**Дополнительные обязательные (технические) требования
к Техническим спецификациям 510-Пр-821, 510-Пр-829,
предъявляемые к поставщику (изготовителю)
защиты сухой и деталей закладных шахты реактора
для энергоблоков №1,2 Курской АЭС-2**

«Детали закладные шахты реактора. 510-Пр-821»:

«Защита сухая. 510-Пр-829»:

Рисунок 1

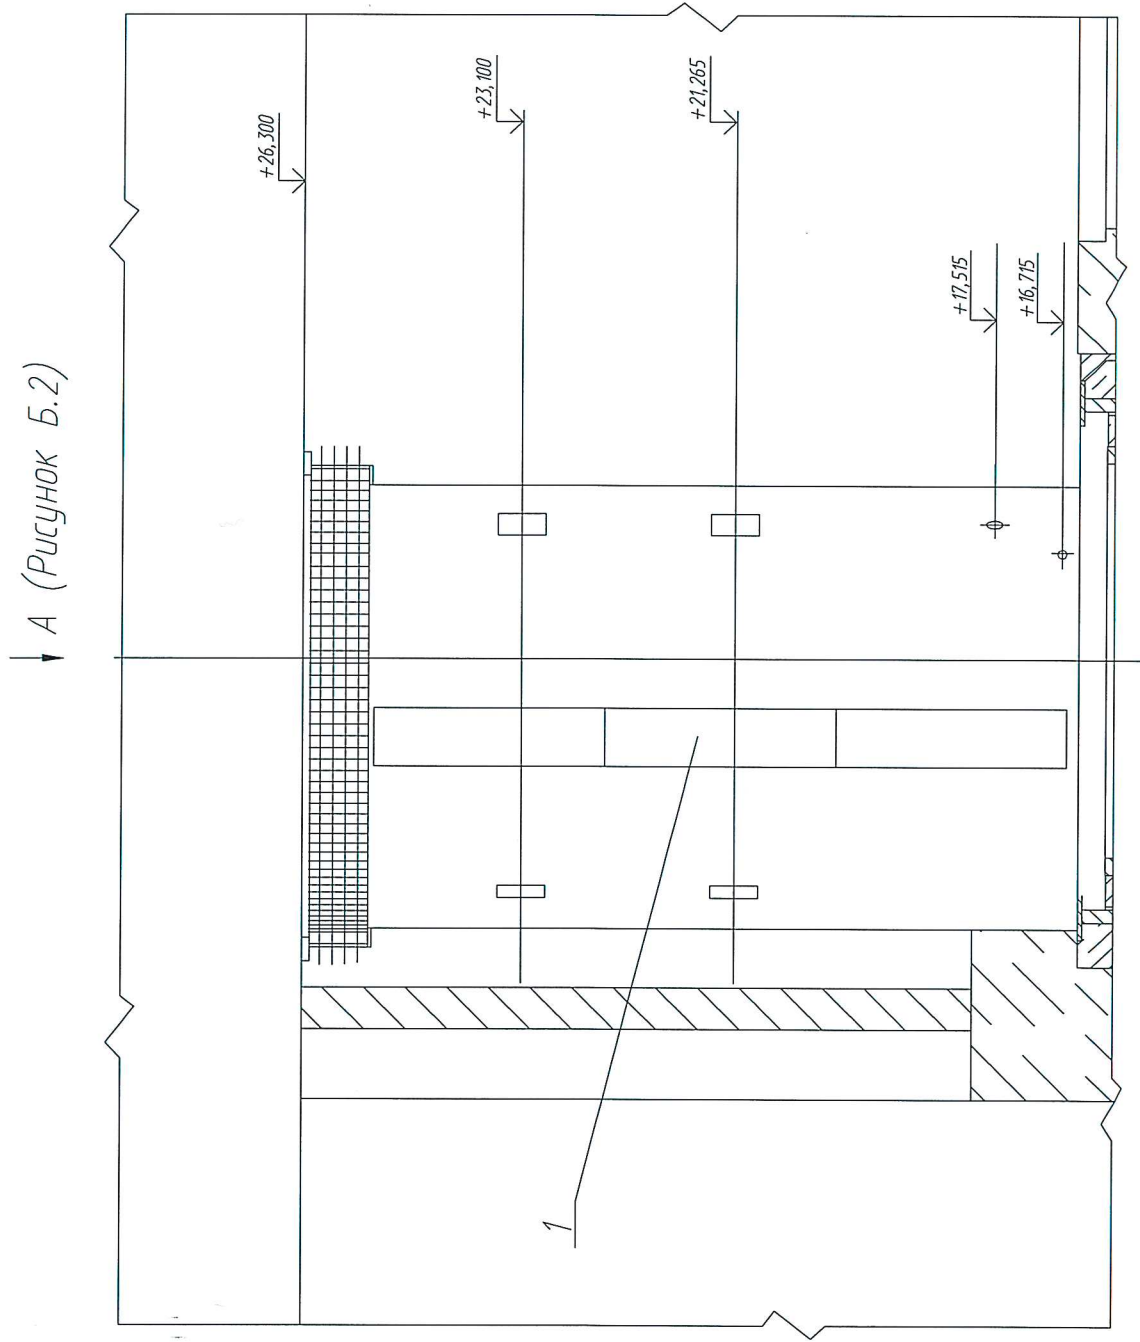
3. Заменить рисунок Б1 рисунком 1 и рисунком 2, представленными в Приложении 1 дополнительных технических требований № 40-40-1/002-15.

Эскиз 1

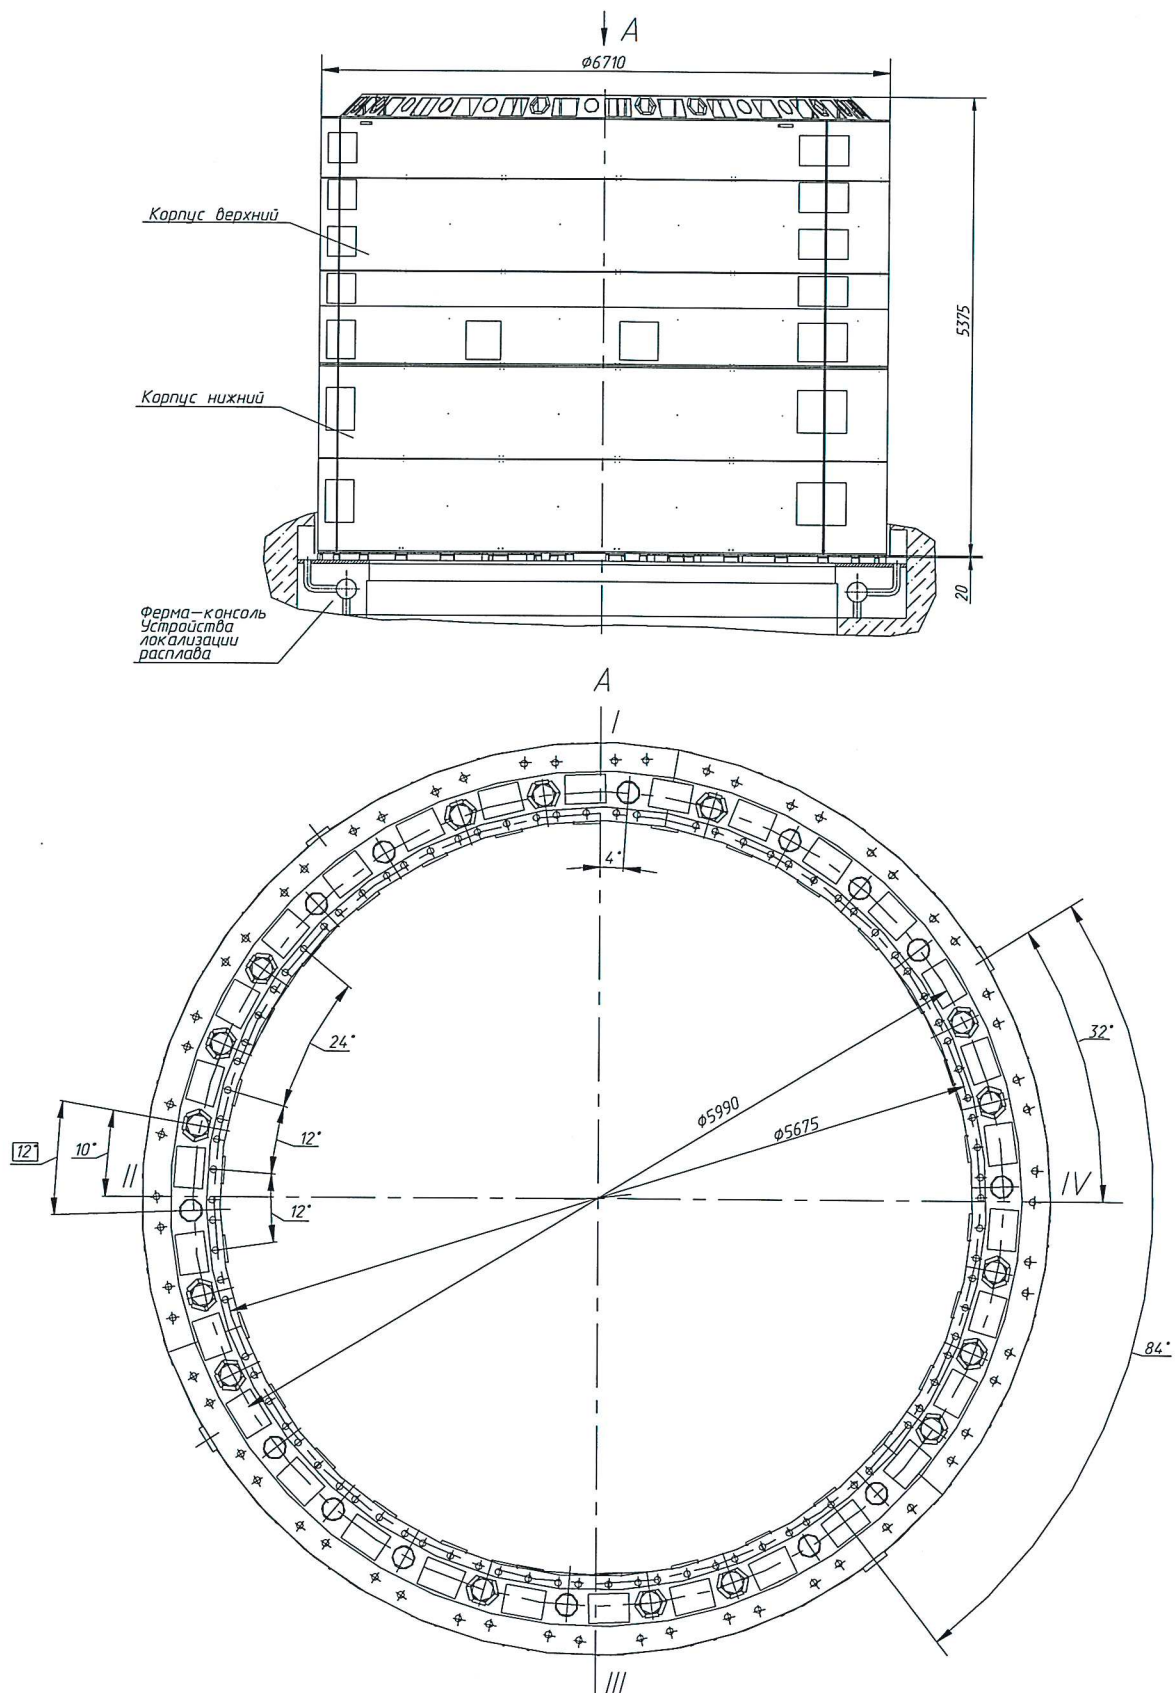
2. Эскизы в Приложении Б технической спецификации заменить эскизом 1 и эскизом 2, представленными в Приложении 2 дополнительных технических требований № 40-40-1/002-15.
